16. oktober 2019

Beskrivelse af problemet

Vigtig korrektion af udstyr 16. oktober 2019

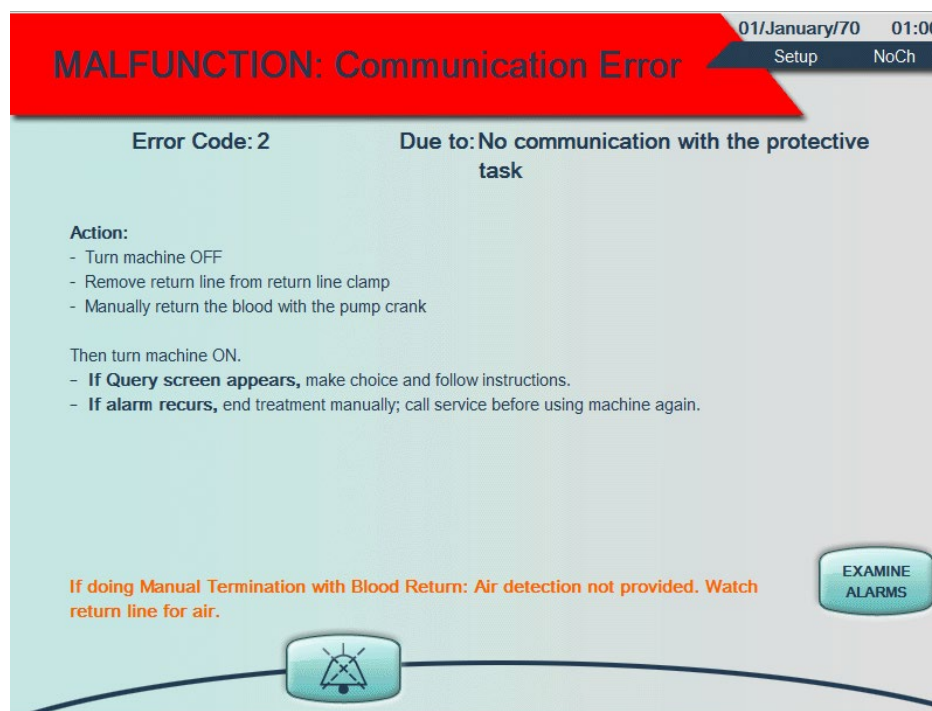
Baxter Healthcare opgraderer softwaren på Prismaflex-enheder for at reducere hyppigheden af alarmer om kommunikationsfejl. De produktkoder, der er berørt af dette problem, er vist på side 2. Alle enheder med softwareversioner 7.20 og nyere opgraderes til version 7.21 eller nyere, og alle enheder med softwareversioner 8.10 opgraderes til 8.20 * eller højere. Hvis Prismaflex-styreenhederne på din afdeling allerede er opgraderet til softwareversion 7.21 eller 8.20, skal du være opmærksom på, at der ikke er behov for opgradering. Globalt har Baxter modtaget klager i forbindelse med dette problem med en hyppighed på 1,4 alarmer pr. 1.000 behandlinger.

- Prismaflex-styreenheden går i en "sikker tilstand" ved at stoppe alle pumper og lukke returklemmen. Behandlingen er stoppet. Patientens blod cirkulerer ikke gennem maskinen.
- Statuslampen blinker rødt.
- Gentagende hyletone med 10 lydimpulser gentaget ca. hvert 8. sekund indtil de slås fra.
- Funktionsskærmbilledet vises på displayet som vist på billedet nedenfor. Brugervejledningen er den samme for alle fejkoder.

1. Sundhedspersonale kan fortsat sikkert anvende Prismaflex kontrolenhederne indtil softwareopdateringen er udført. Hvis der opstår en alarm om kommunikationsfejl, skal du følge instruktionerne på skærmen og/eller i brugervejledningen. Læg vægt på vigtigheden af manuelt at tilbageføre blodet i det ekstrakorporale kredsløb tilbage til patienten, og gentræn brugere i dette om nødvendigt. Dette er beskrevet i kapitel 11 punkt 12 (s. 261 afhængig af version) i brugervejledningen.

2. Som nævnt tidligere er opdateringen til softwareversion 8.20 allerede i gang og nogle afdelinger er allerede opdaterede. Baxter vil kontakte jer for at aftale nærmere om, hvornår jeres software skal opgraderes, hvis . Softwareopgraderingen er omkostningsfri for din afdeling.
